REQUALIFICATION DE LA RD 36

Enquête publique du 31 mai 2010 au 2 juillet 2010 inclus

RAPPORT D'ENQUETE

La commission d'enquête

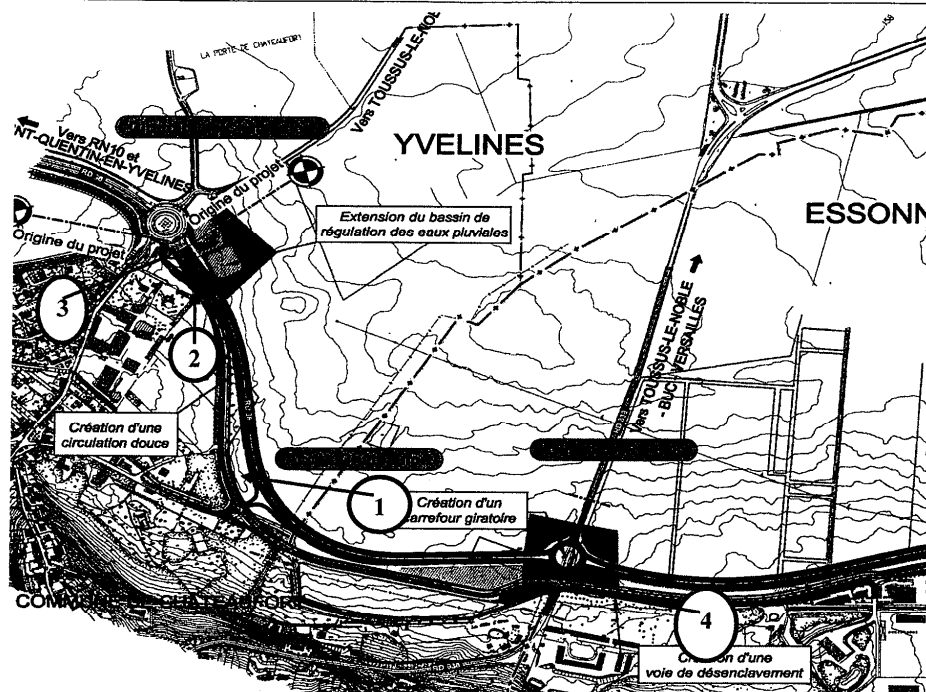
Une partie du plan a été reprise ci-dessus pour permettre de localiser les différents points soulevés par M. le maire et son adjoint.

Il fait remarquer qu'il faut ménager un accès de largeur suffisante entre la voie du TCSP et le mur extérieur de la Ferme de la Grange (**cercle 2**), pour la circulation d'engins agricoles, ce qu'il n'est pas possible de vérifier sur les plans du dossier.

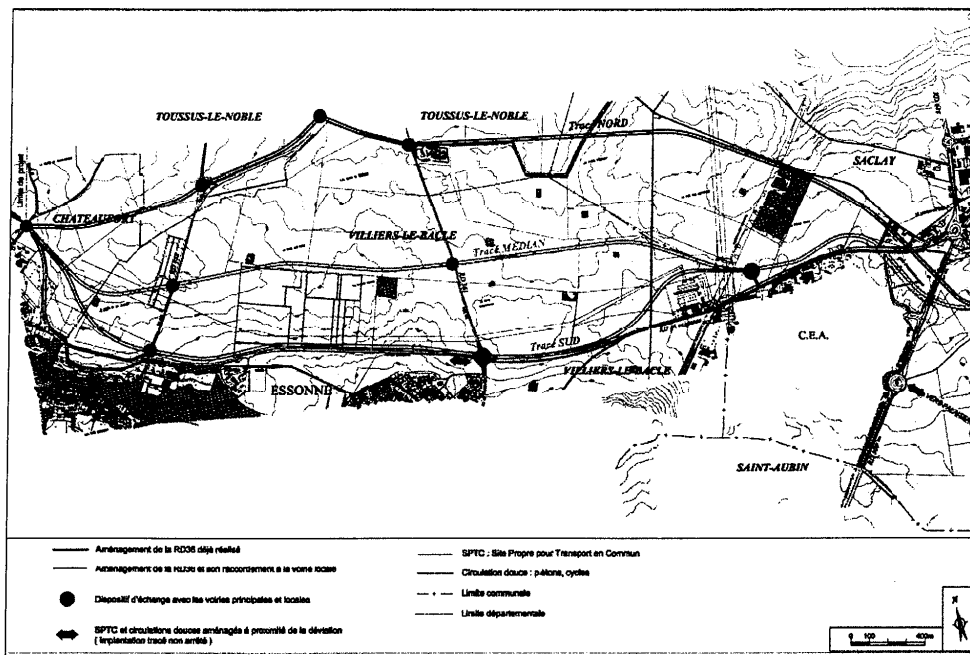
Le second point concerne le nombre, la nature des aménagements de traversée de la nouvelle route, notamment pour les engins agricoles, entre les parties nord et sud. Actuellement il est possible aux agriculteurs de traverser la RD 36, et d'utiliser des chemins de terres existants pour se rendre à leurs exploitations.

Ce ne sera plus possible lorsque le projet sera achevé et cela pourrait constituer un problème auquel il convient d'apporter une solution en raison de l'existence d'une activité agricole importante qui requiert une grande facilité de circulation.
